Zipaquirá, 2025- 09- 18.

Asunto: Respuesta a observaciones a la solicitud de la cotización **Z-CD-034**

Ilustración 1. Espacio donde se instalará el aviso

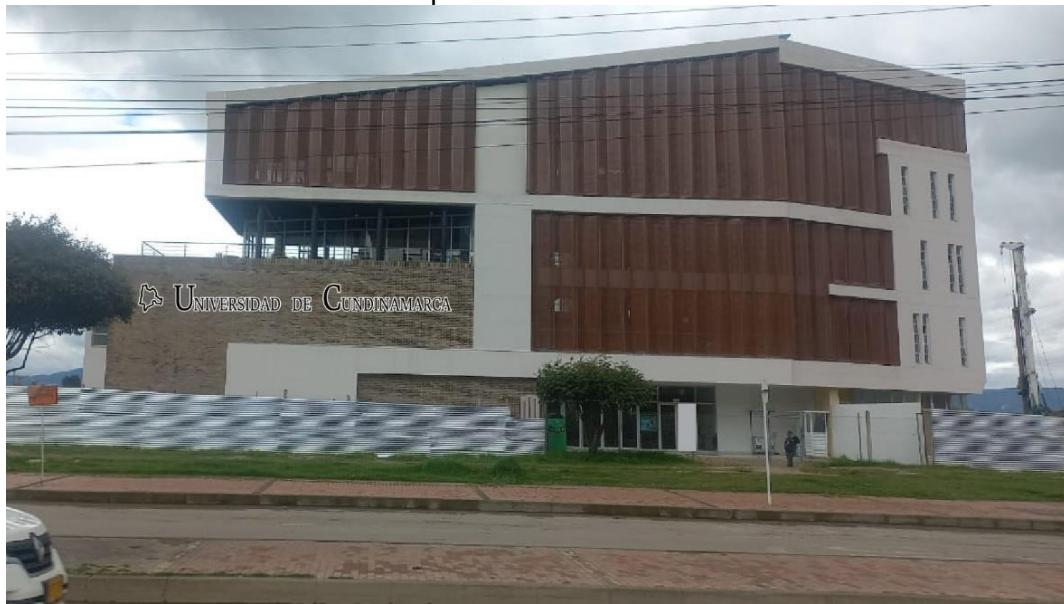
Observación 1. Solicitamos que por favor nos proporcione una fotografía del lugar donde se va a instalar el aviso.

Respuesta: El aviso se instalará en la pared donde se encuentra la cafetería del tercer piso, tal como se muestra en la ilustración 1.
